DYREKTYWA ZDATNOŚCI - AIRWORTHINESS DIRECTIVE
Nr SP -0104 -2001 -A

- 3.Dotyczy:** Wymiany dźwigni dwu i jednoramiennej w układzie sterowania kołem przednim /
Subject (opis usterki, rysunek części - description of the problem, identification of part)
Replacement of the double-arm lever and single-arm lever in the nose wheel steering system.

BIULETYN OBOWIĄZKOWY Nr E/12.046/2001

MANDATORY BULLETIN No. E/12.046/2001

Fig. No. 2

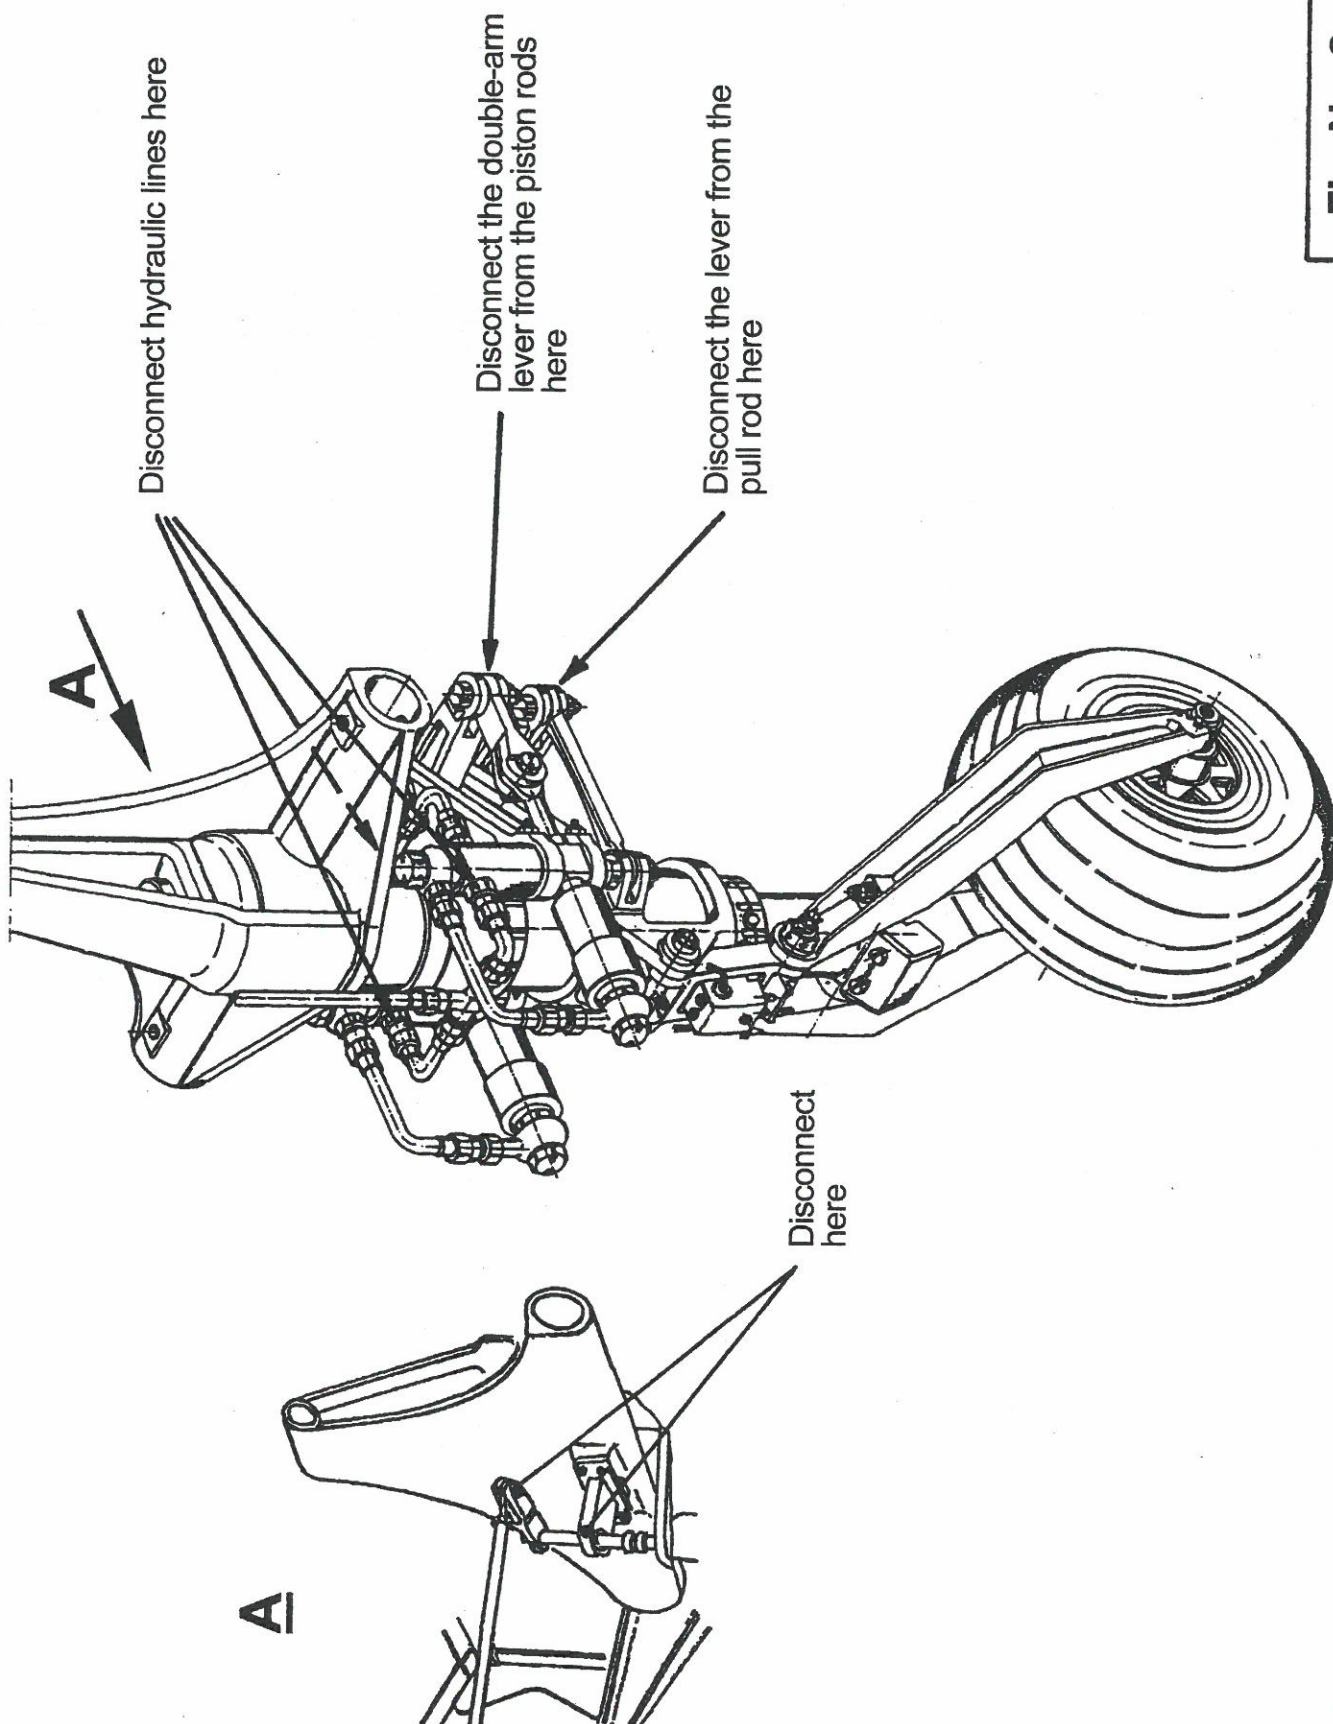
8. Disconnect the elements on the landing gear (See Figure 2 – View A) and extend upwards the 28.14.4200.302.000 Adapter and remove the 28.14.42000.330.000 Clutch (Figure 1).

9. Disconnect the hydraulic lines (See Figure 2). Protect the hydraulic lines open ends with foil.

22. Install the previously used 28.14.4200.330.000 Clutch and the 28.14.4200.302.000 Adapter. Install the adapter using existing fasteners acc. to Fig. 2 – View "A". Secure connection of the 28.14.4200.304.000 lever with the 28.14.4200.322.000 Pull Rod by means of the new S-Zn-1.6x20 PN-76/M-82001 Cotter Pin.

Fig. No. 3

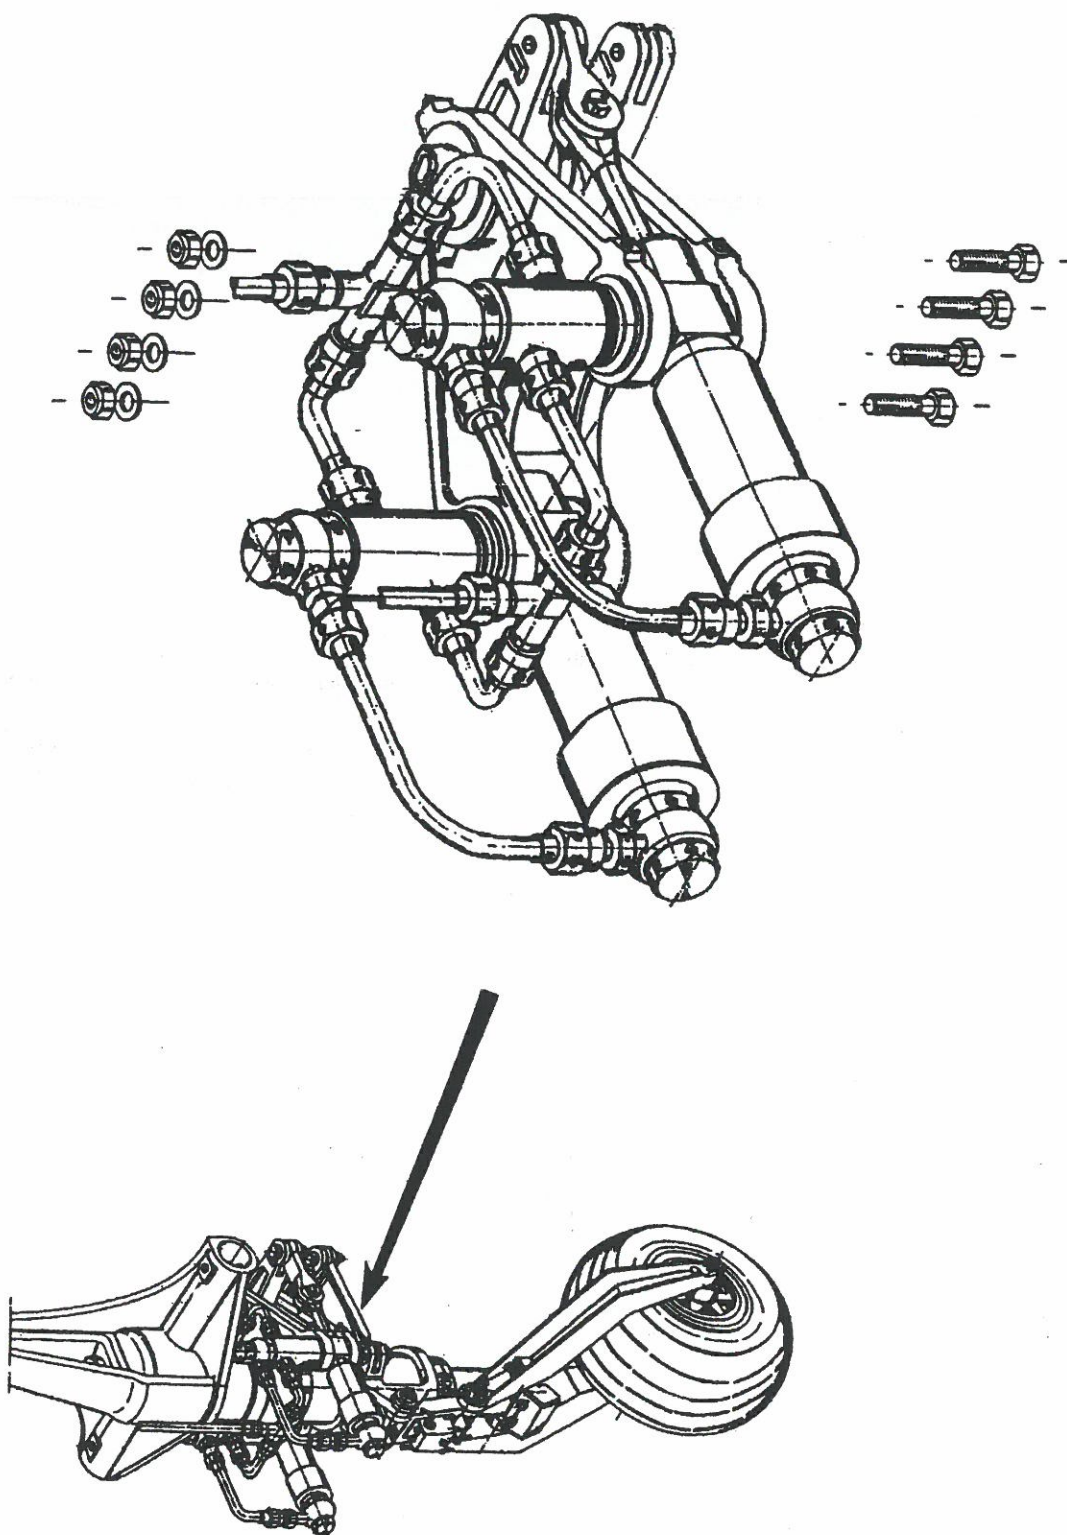
11. Screw out 4 bolts of the actuator cylinders assy attachment on the gear (See Figure 3).

18. Mount the actuator cylinders assy on the nose gear.

Fig. No. 4

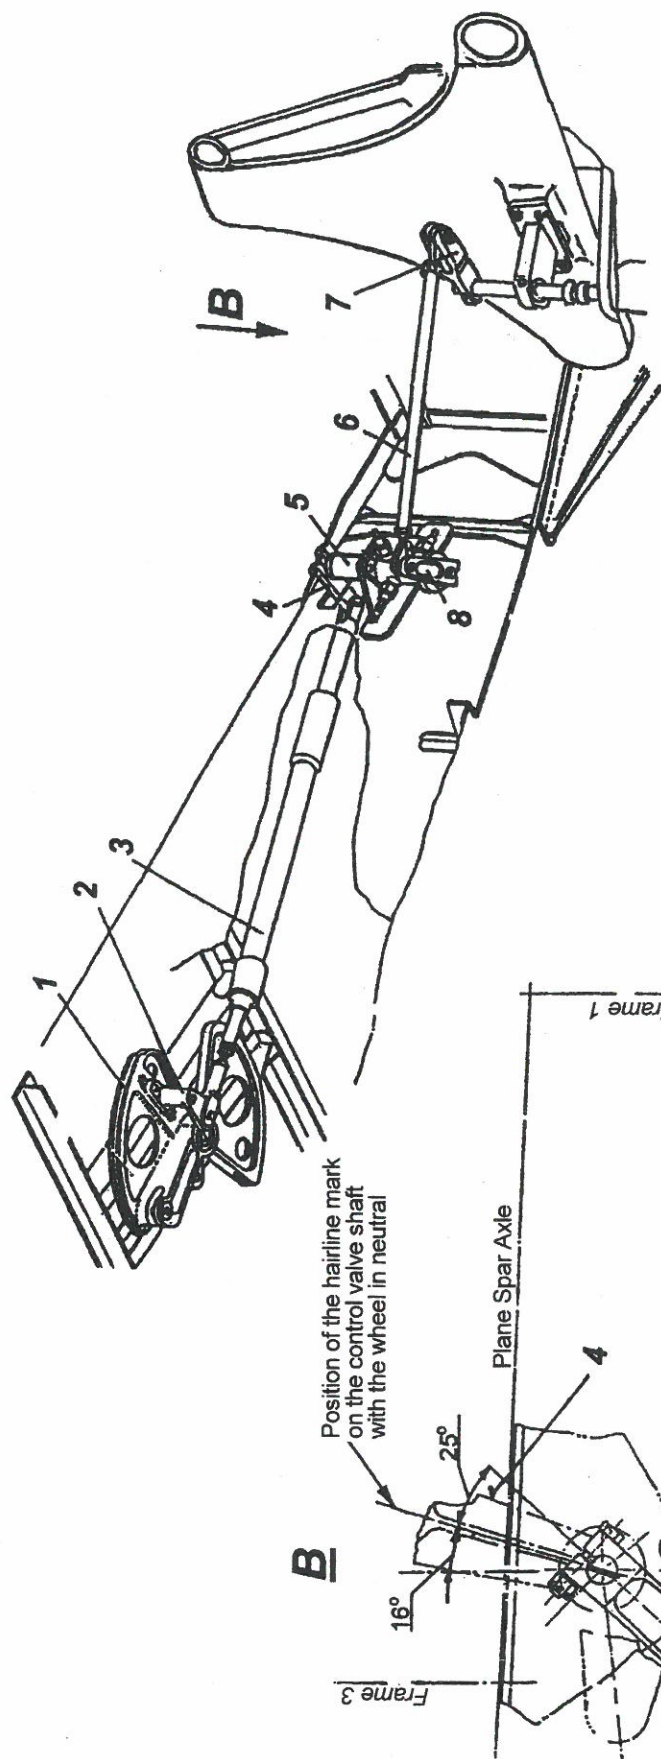
23. With the wheel set into neutral and foot control locked into neutral, set lever it. 8 into angular position shown on View "B" Fig. 4. For this position tighten bolts connecting the semi-axes (from the 28.14.4202.032.000 Axle Assy) on the "bean" holes and tighten the horizontal bolts locking the semi-axes and secure them with the locking wire.
